Niederschrift über die gemeinsame Gewässer- und Verbandsschau am Pfungstbach von der Stadtgrenze Erfurt / Klettbach bis Einmündung in den Linderbach/ Urbach

Die Gewässerschau der Unteren Wasserbehörde Erfurt und die Verbandsschau des GUV Gera/Gramme am Pfungstbach, ein Gewässer II. Ordnung, wurde gemeinsam am 11.03.2025 von 09:00-13:30 Uhr. durchgeführt.

Abschnitt 1: von der Gemeindegrenze Erfurt/Klettbach bis Schweinsbergweg

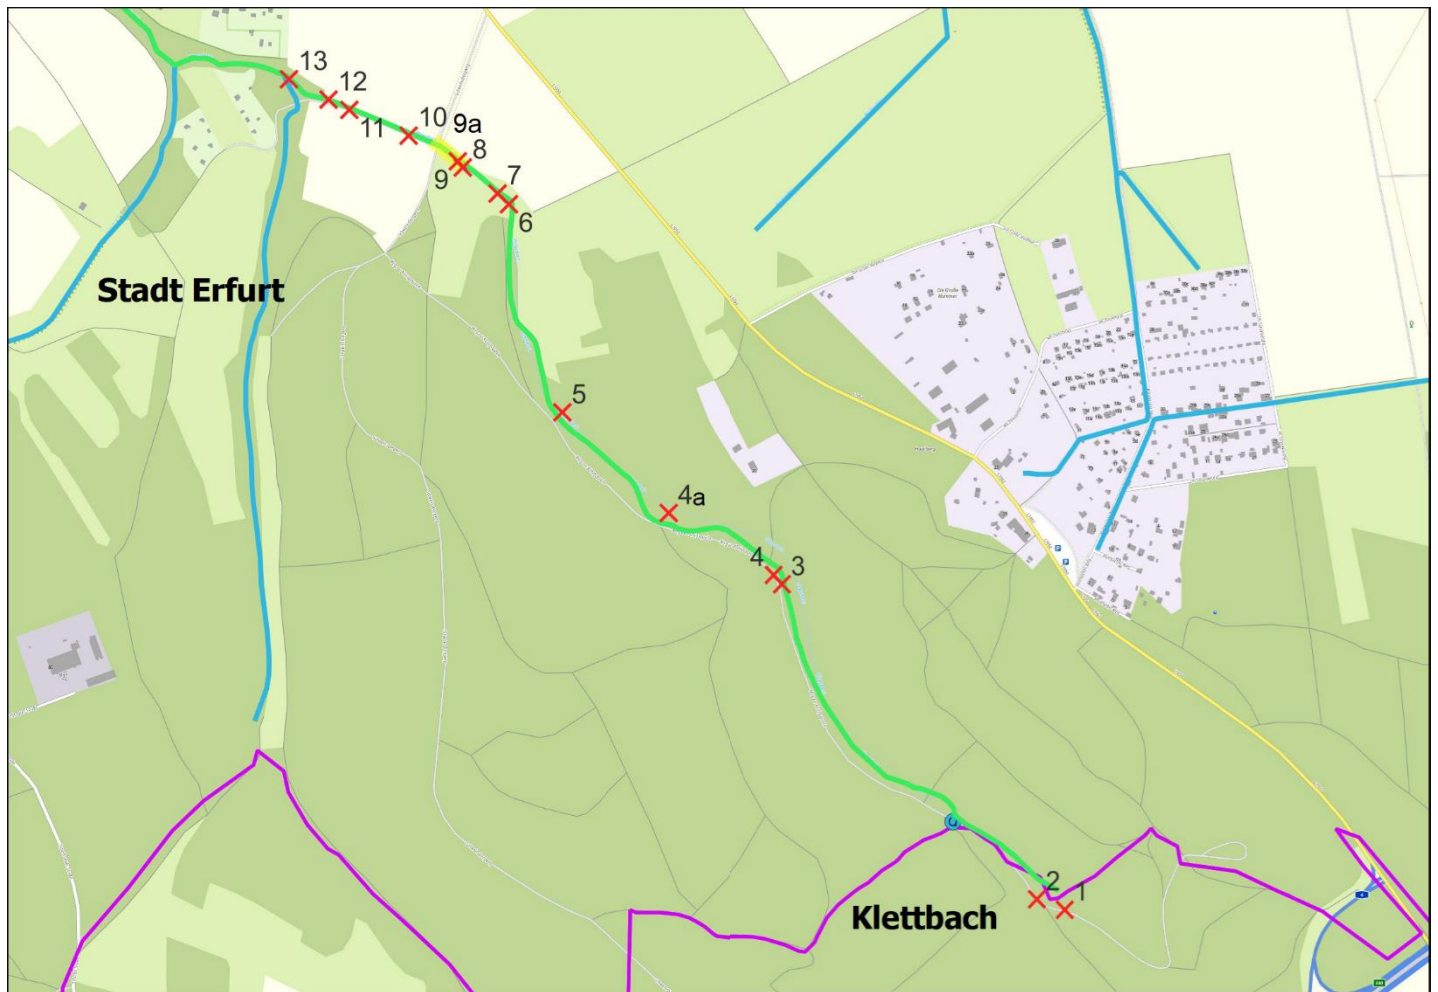
Lfd. Nr.	Name	Lage	Sachverhalt	Bemerkung	Foto	Zuständigkeit/ Akteur	Rechts- und Hochwert (ETRS89)
1	Beginn Pfingsbach			rechtsseitig vom Weg		GUV	Point (649712.364 4328379305 0796 5643903.667 8841989487 4096)
2	wasserführender Zulauf	Böschung links	Sonstiges	informativ		GUV	Point (649666.060 2897731587 2908 5643920.566 7889909818 7685)
3	Schwemmgutablagerung	Böschung rechts	Totholz- ablagerung	nur umlagern, nicht entsorgen (8 30 Fläche nach Aussagen UNB)		GUV	Point (649242.410 5619415640 831 5644426.560 9867675229 907)
4	Schwemmgutumlagerung	Gewässersohle	Schwemmgut			GUV	Point (649228.674 3852391373 3661 5644441.403 9693009108 305)
4a	Auflandung Sedimente	Gewässersohle	Beräumung Sohle/ Umlagerung Sedimente	Aufnahme in GUP Entwurf 2026		GUV	Point (649101.6 5644518.1)
5	Versatz Durchlass DN600, Zuordnung des Wegs unklar (städtischer Weg oder Forstweg)	Abflussprofil	Durchlass	Überprüfung Zuständigkeit durch UWB einschl. Beräumung		UWB, Stadt, Forst	Point (648884.496 5500946855 1725 5644703.285 9720280393 9581)

Abschnitt 2: vom Schweinsbergweg bis Durchlass oberhalb Straße am Herrenberg

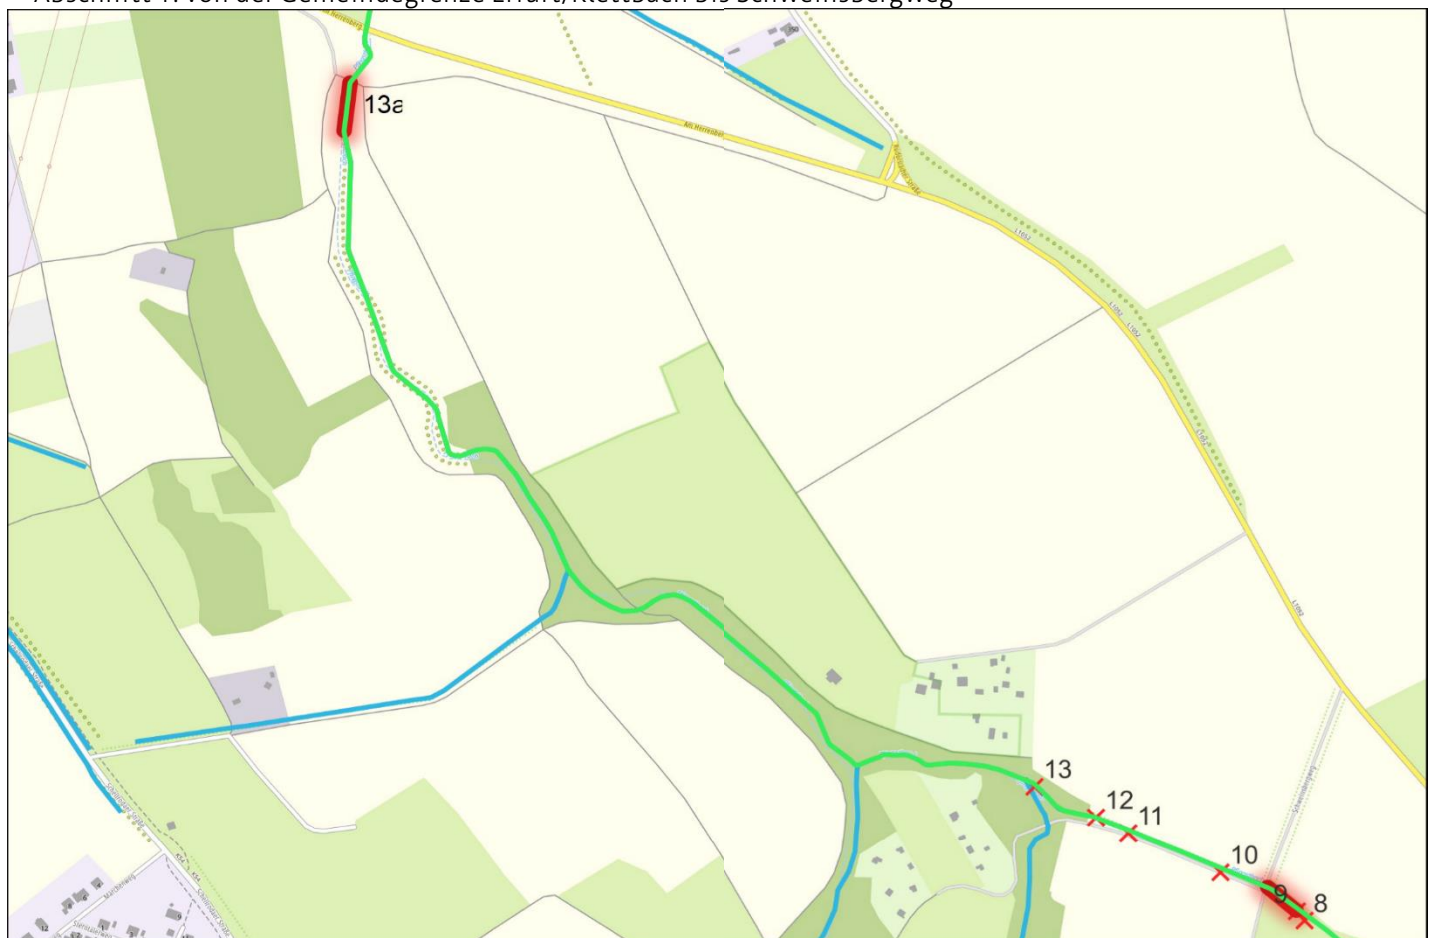
6	Durchlass zugesetzt und vermutlich eingebrochen (Abflusshindernis)	Abflussprofil	Durchlass	Überprüfung Zuständigkeit durch UWB; Erneuerung oder Rückbau; (Wurzel) Schutz des landschafts- bildprägenden Starkbaumes beachten		UWB	Point (648798.652 1238328423 351 5645037.192 1182256191 9689)
7	Quelle & Einlauf Felddrainage	Böschung rechts	Zulauf	informativ		GUV	Point (648780.451 7592133488 5061 5645054.307 6732493937 0155)
8	Auslauf-BW Spülleitung TFW	Böschung links	Einleitstelle	informativ		Eigentümer	Point (648724.511 5270158275 9619 5645096.126 1435886844 9926)
9	Wegedurchlass Stadt Erfurt zugesetzt, oberhalb Verlandung, Aue rechts vernässt	Abflussprofil	Abflusshinder- nis	Durchlassberäumung durch GFA		Stadt	Point (648716.599 8439672403 0375 5645105.988 9073790982 3656)

LfdJ Nr	Name	Lage	Sachverhalt	Bemerkung	Foto	Zuständigkeit/ Akteur	Rechts- und Hochwert (ETRS89)
9a	Schilfmahd (unter Beachtung Maßnahmenzeitraum 01.10.- 28.02.) und Grundräumung oberhalb Wegedurchlass	Gewässermitte	Schilfmahd & Grundräumung	mit Beräumung Sediment und Wurzelwerk; Aufnahme in Entwurf GUP 2026		GUV	MultiLineString ((648715.874 7868179343 6408 5645106.857 0933127775 7883, 648686.2925 5177534651 011 5645131.559 0195441618 5617))
10	Verklausage & Einzelgehölz in Sohle entfernen (Maßnahmen- zeitraum zwingend vom 1.10. 28.2., Schutz und Erhalt angrenzender Gehölze); keine Grundräumung	Abflussprofil	Abflusshinder- nis	unterhalb des Durchlasses; Aufnahme in Entwurf GUP 2026		GUV	Point (648637.567 2113171312 958 5645147.239 0127405524 2538)
11	Verklausage	Gewässersohle-	Schwemmgut	voraussichtlich als ad hoc 2025		GUV	Point (648542.287 5033325981 3488 5645188.601 4709463343 0243)
12	Natürlicher Sohlabrutsch mit Uferabbruch beidseitig	Gewässersohle	Sonstiges	informativ, Absturz ca.4 m hoch		GUV	Point (648508.859 3482250580 5641 5645205.103 4102877601 9812)

Abschnitt 3: vom Durchlass oberhalb der Straße Am Herrenberg bis Einmündung in den Urbach/Linderbach

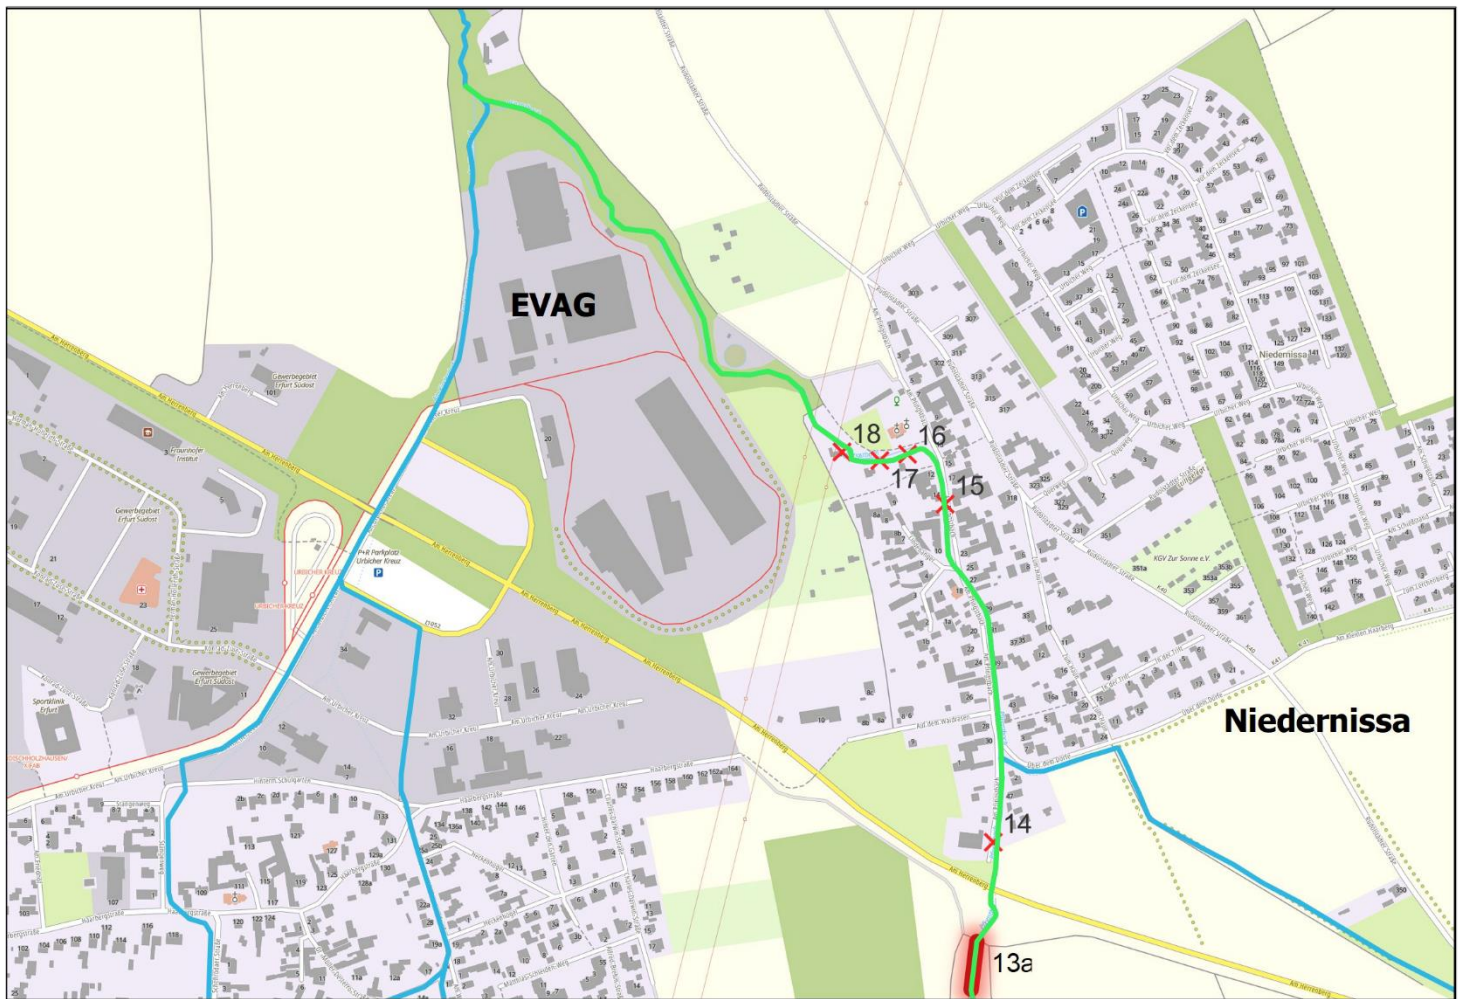
13	betonierter Aufstau (vermutlich zur gezielten Wasserentnahme) oberhalb des Wanderwegs	Gewässersohle	Sonstiges	DN 10; Überprüfung durch UWB		UWB	Point (648445.236 6534339962 5272 5645237.740 7675040885 8061)
13 a	Schwemmgutumlagerung ca. 25-30 m oberhalb vom Wegedurchlass (830 Fläche)	Gewässermitte	Schwemmgut	als ad hoc 2025; keine Entsorgung nur Umlagerung		GUV	Point (647741.686 4999999525 0255 5645984.693)
14	Steinpackung/ Böschungs- sicherung linkes Ufer oberhalb der neu hergestellten Ufermauer, eventuell Aufweitung	Böschung links	Sonstiges	Überprüfung Aufweitung/ Anpassung Böschung durch UWB		UWB	Point (647759.286 6378405597 0609 5646090.981 1615040525 794)
15	Grundstückszufahrt privat oder städtisch?; Wurzelreste im Bereich Haus- Nr.12	Böschung links	Ufersicherung	Überprüfung Zuständigkeit		UWB	Point (647707.854 1350953746 587 5646452.589 5598484203 2194)

Lfd/ Nr	Name	Lage	Sachverhalt	Bemerkung	Foto	Zuständigkeit/ Akteur	Rechts- und Hochwert (ETRS89)
16	Überhänge an Brombeerhecke	Böschung rechts	Freischnitt Abflussprofil	Freischnitt überhängender Brombeeräste (nur Abflussprofil, nicht die gesamte Böschung) unter Beachtung Maßnahmen- zeitraum zwingend 1.10.-28.2.		GUV	Point (647667.617 8506418364 1225 5646505.950 4075441509 4852)
17	Ablagerung Böschungs- oberkante	Böschung rechts	Sonstiges	Überprüfung durch UWB (Hr. Pfaff, Pfingstbach 17)		UWB	Point (647637.960 0997469387 9485 5646499.226 9377065822 4821)
18	teilweise Einsturz der Grundstückseinfriedung (Zaun)	Böschung links	Sonstiges	Überprüfung durch UWB (Fr. Auerbach)		UWB	Point (647597.479 0466519771 1438 5646508.379 9221422523 2601)
